WJ-NX100/1, NX100/2に使用しておりますHDDにつきましては、市場縮小および供給不足の影響を受け、
現在、交換用パーツに関してメーカーを変更しての供給を行っております。

サービスパーツ PGVF5310ZA/C1に関して

本パーツは当社レコーダー WJ-NX100シリーズ、 DG-EU100シリーズ用の
交換用HDDとなります。

<設定方法> ※WJ-NX100シリーズ、 DG-EU100シリーズ用ともに同様

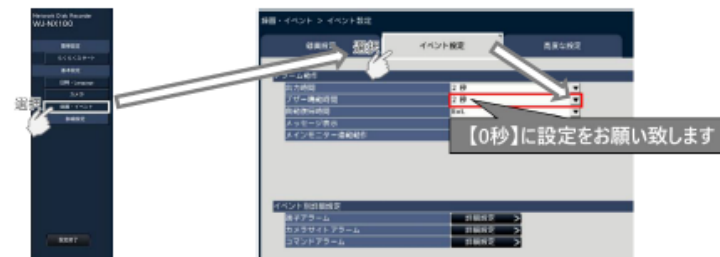
当該HDDを用いた検証の結果、レコーダー製品においてブザー鳴動を伴う動作条
件下では、搭載HDDに対して応答遅延警告の表示、またはHDDの切り離しが発生
する可能性があります。

※下記設定を実施頂けましたら搭載中のHDDと混在してご使用頂いても問題ございません

安定運用の為、「イベント設定」内ブザー鳴動時間を「0秒」に設定してください。

※障害発生時のブザー鳴動設定とは異なります。

※「ブザー鳴動時間」とは、アラーム発生時にブザーが鳴る時間の設定項目です
